Informe Consolidado de Solicitud de Aclaraciones, Rectificaciones y/o Ampliaciones a la Declaración de Impacto Ambiental del Proyecto "Planta de Beneficio de Sales de Nitrato"

Nombre del Titular : COSAYACH EXPORTADORA S.A.
Nombre del Representante Legal : Alejandro Alberto Puelles Ocaranza
Dirección : Ex. Oficina Cala Cala sin número, comuna de Pozo Almonte, Región de Tarapacá.

El presente Informe Consolidado de Solicitud de Aclaraciones, Rectificaciones o Ampliaciones a la Declaración de Impacto Ambiental del proyecto "Planta de Beneficio de Sales de Nitrato", contiene las observaciones generadas en virtud de la revisión de la Adenda.

Figura 1. Predio y las rutas de trashumancia Asociación Indígena Aymara Sol Naciente

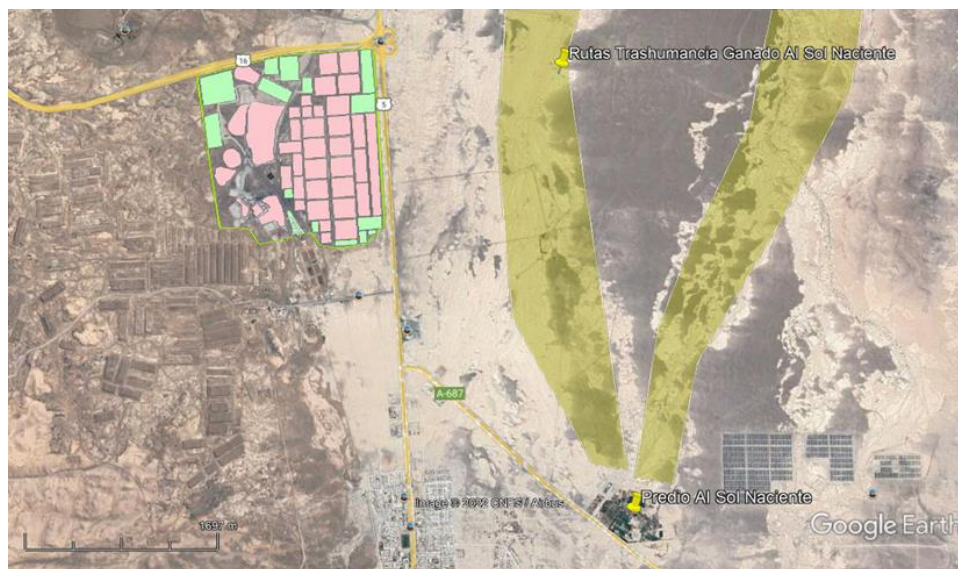
En la siguiente figura se representa el predio y las rutas de trashumancia cercanas al proyecto que utiliza la AI Aymara Sol Naciente, sobre la base de lo señalado en el acta del art. 86:

Se solicita acompañar el análisis con cartografías que permitan visualizar el alcance de las emisiones.
